Veřejná zakázka „Místo u řeky - Radotín"

Dodatečné informace č. 1, č. 2 a informace o prodloužení zadávací lhůty

Žádost o dodatečné informace a odpovědi na otázky

NÁPLAVKA

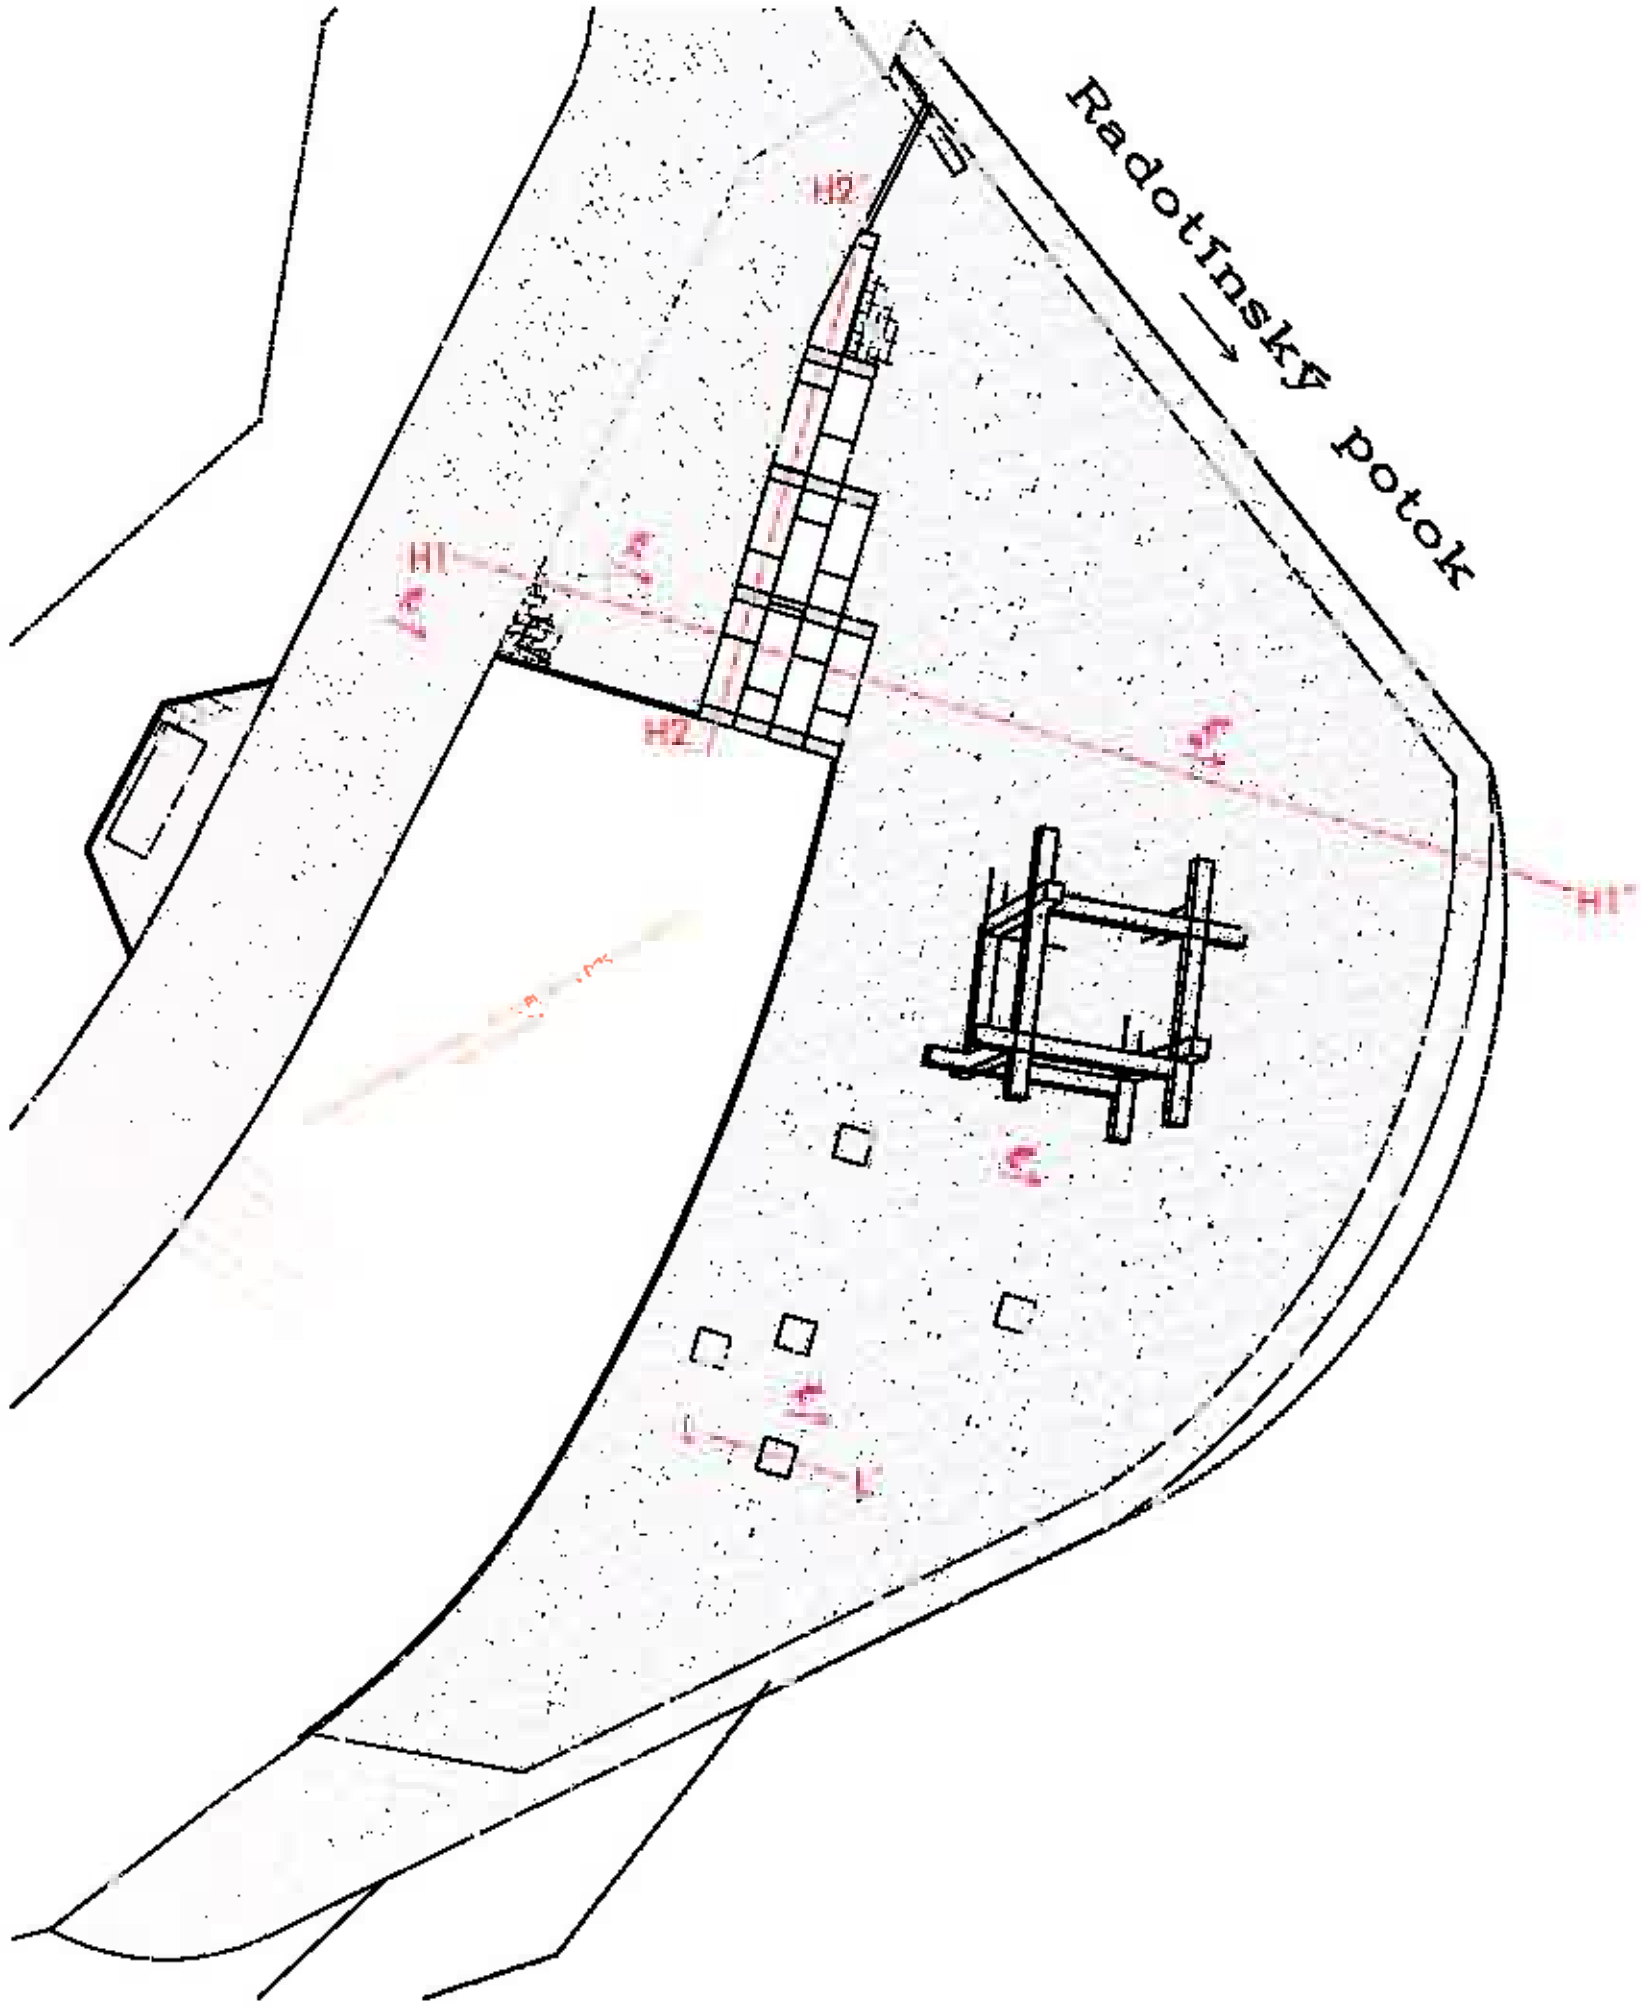
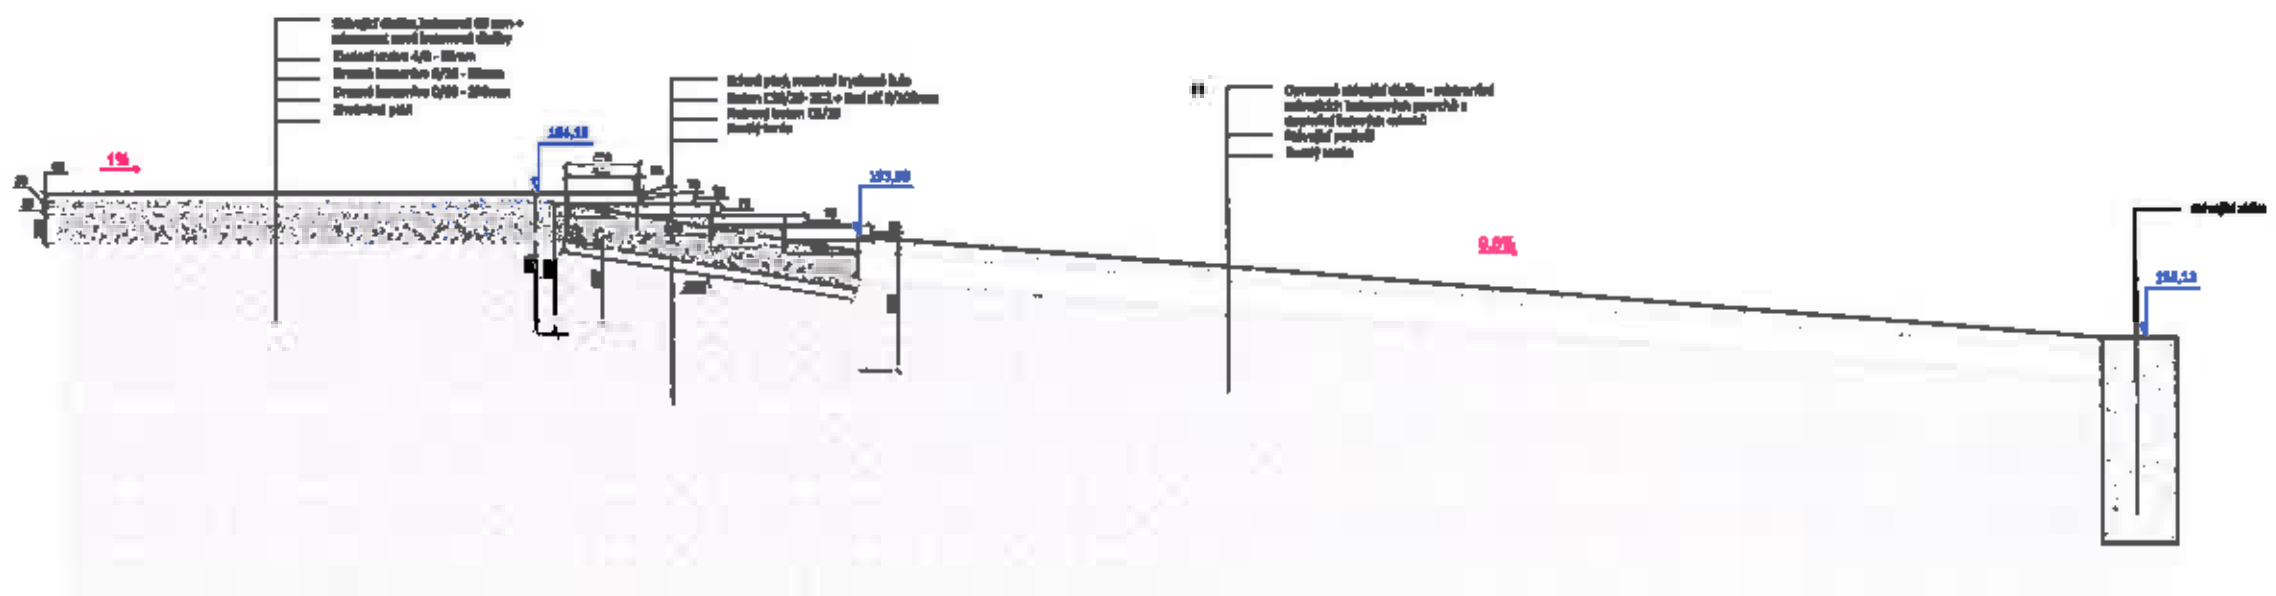
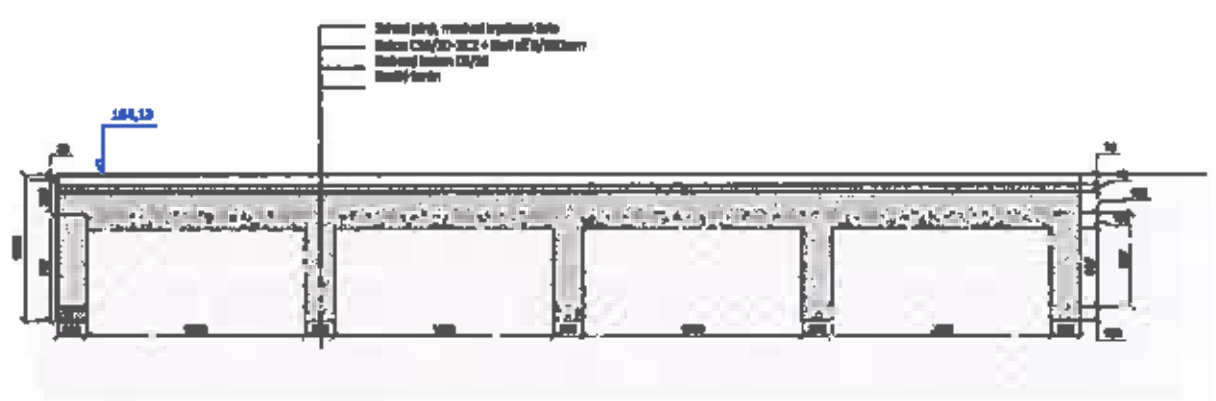
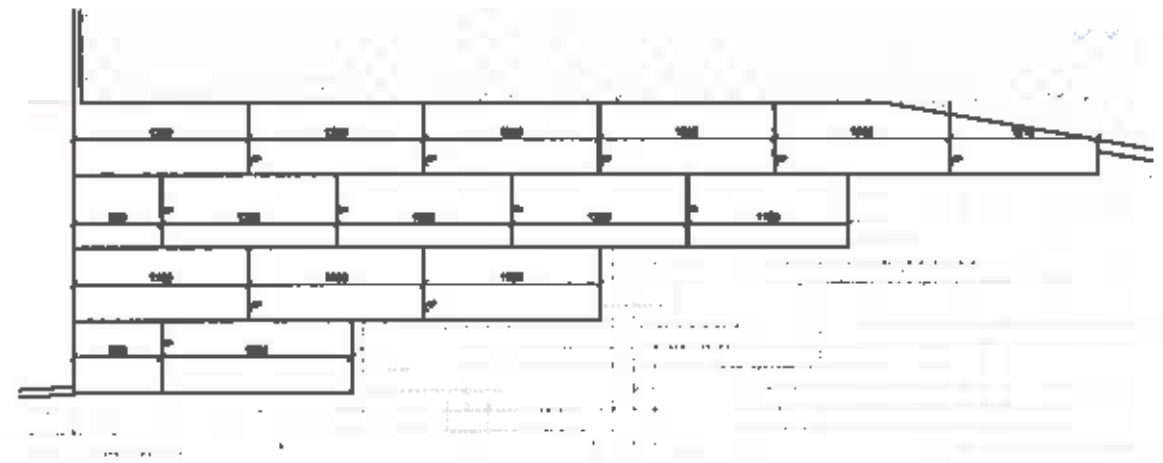
13. V projektové dokumentaci jsou požadované sedací žulové krychle v prostoru náplavky. Ve **stavební** části rozpočtu jsou uvedeny pouze schodišťové stupně a malé kostky, krychle chybí. Prosíme o doplnění nebo o informaci, jestli jsou součástí projektu.

žulové krychle jsou specifikovány ve výkresové dokumentaci část D, výkres D1.1.9. Náplavka – jedná se o žulový masiv s tryskaným povrchem rozměr 450x450x550 mm se základem a ukotvením dle výkresové dokumentace. Výkres v příloze zprávy.
